工程指示 / 要求簡箋(E.I.)

工程指示編號：EI / 6884 / 23

工程名稱：將軍澳日出康城

工程項目：幕牆 T1 補 6 件玻璃 (地盤用) T1 16/F, 32/F 第二次補

GL03-11 ✓

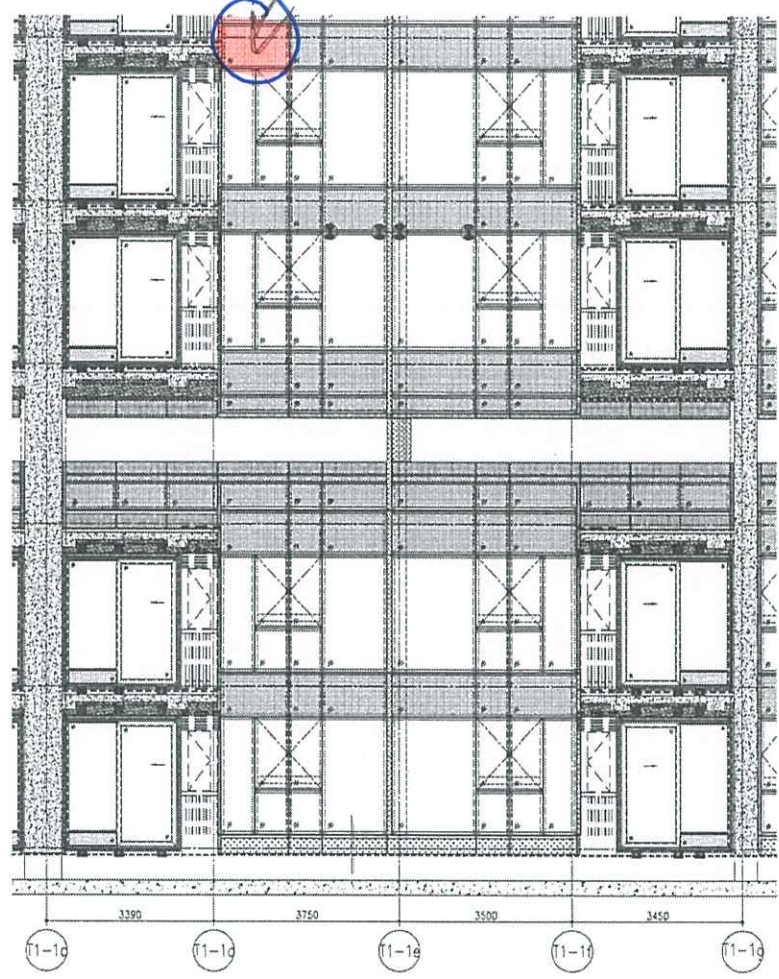
1. 請安排熱浸 / (GL03-11, GL03-33, GL03-37 不需要熱浸)
2. 不要印上熱浸標籤。只給“可移除”的標籤。
3. 依原 EI 4867B 尺寸
4. 玻璃標籤請註明樓層。
5. 第一次只補一件 (EI6628A)。
6. T2, T3 未有回覆有爛玻璃。

G/L03-36

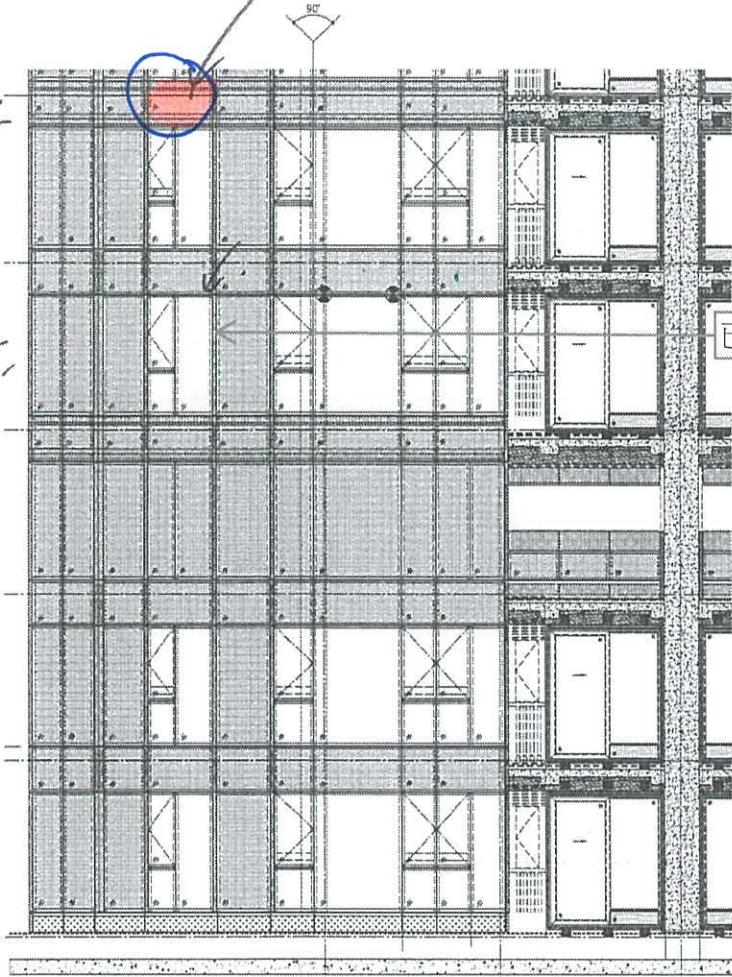
由於地盤需要更換玻璃，請按玻璃 BM 生產玻璃，共 6 件 送地盤。

AF-021(1837.5*3300)32F-#2(轉角)

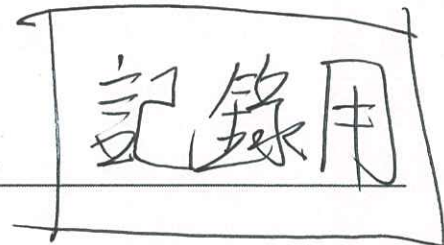
1. 出貨平架橫通再次鬆脫令單元件嚴重損壞 T1 32/F: T1B-CW4-3201 AS-12 #1, T1B-CW4-3202 AF-021 #2 (28/9 出貨), 179 架號
2. 再次提醒，保護問題 中空板 已嚴重損壞 (22/9 出貨)
3. 拍線高低相差 10mm (架號: T1 26/F BD CW4 #1, #2, T3 11/F B-CW3 #4, #5)
